改善箇所説明図

改善内容

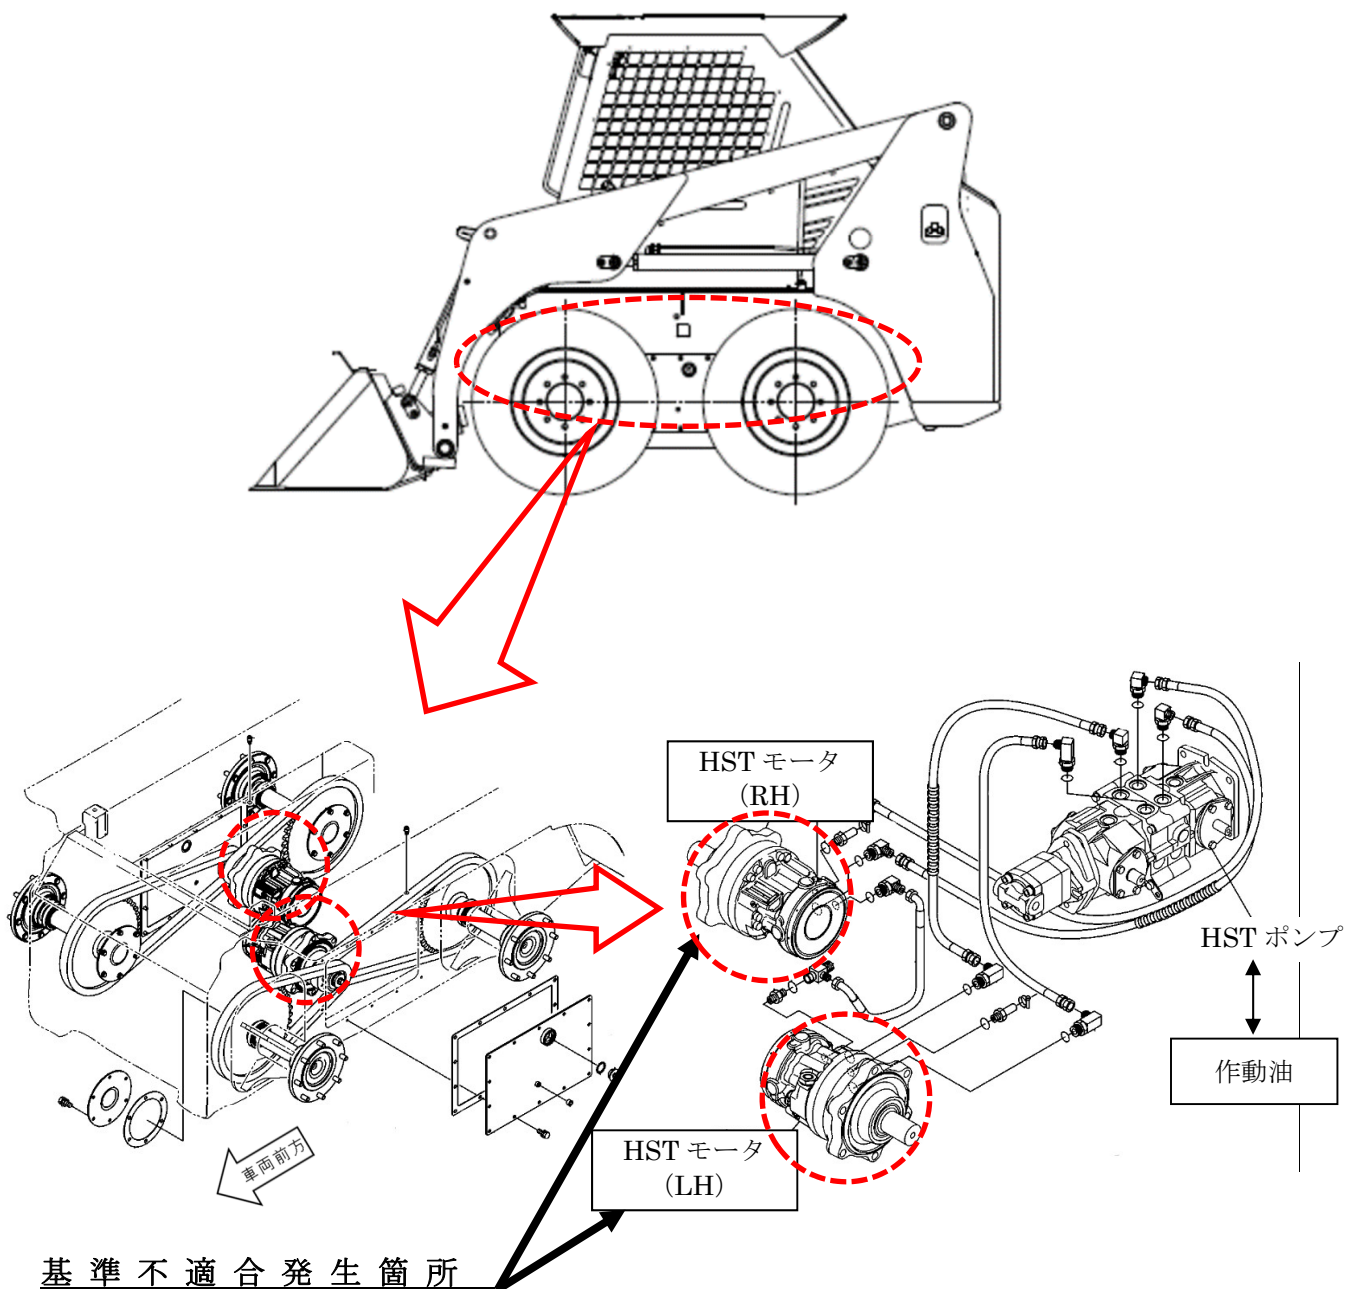
スキッドステアローダーの静油圧式無段変速機 (HST) において、設計時の作動油の選定が不適切なため、高荷重環境下で作動油の粘度が低下し、HST モータ内のローラ等が摩耗・損傷し異音が発生するものがある。そのため、そのままの状態で使用を続けると、HST モータが回転しなくなり、最悪の場合、走行不能となるおそれがある。

全車両、左右HSTモータを新品に交換し、作動油を対策品 (GP I から GP III) に交換する。
なお、全使用者に対して、今後、作動油 (GP III) を使用するよう周知する。

改善実施済車には、ヘッドガード内部のシート右後のフレームに No. 4671 のステッカーを貼付ける。
